中型消防車の原動機のリコールについて

リコール届出番号2700

平成23年1月28日、UDトラックス株式会社は下記のリコールを国土交通大臣に届け出しました。

改善箇所説明図

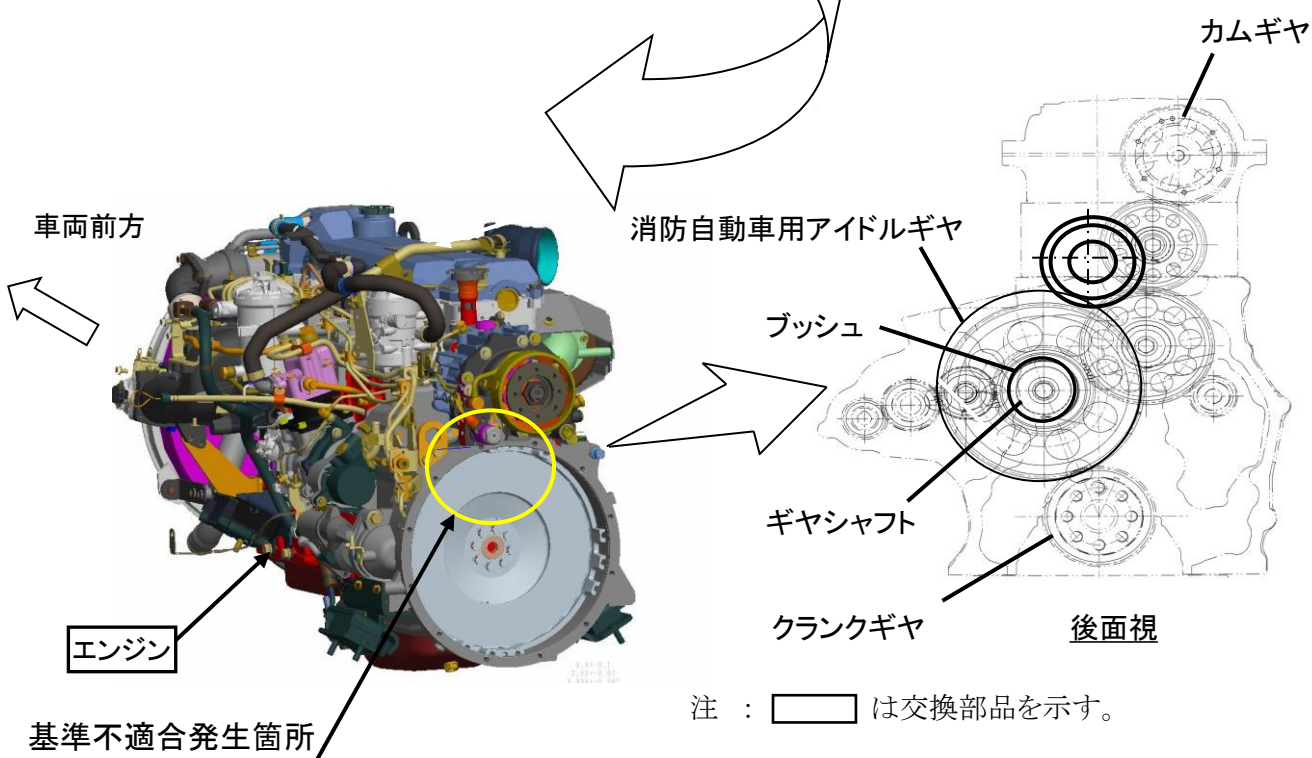
基準不適合発生箇所

中型消防自動車用原動機において、内部ギヤの洗浄が不適切なため、異物がギヤシャフトのブッシュに入り込んだものがある。そのため、消防用設備を駆動すると当該ブッシュが焼

改善の内容

当該エンジンを対策品と交換する。

識別：ネームプレートに白色ペイントを塗布する。
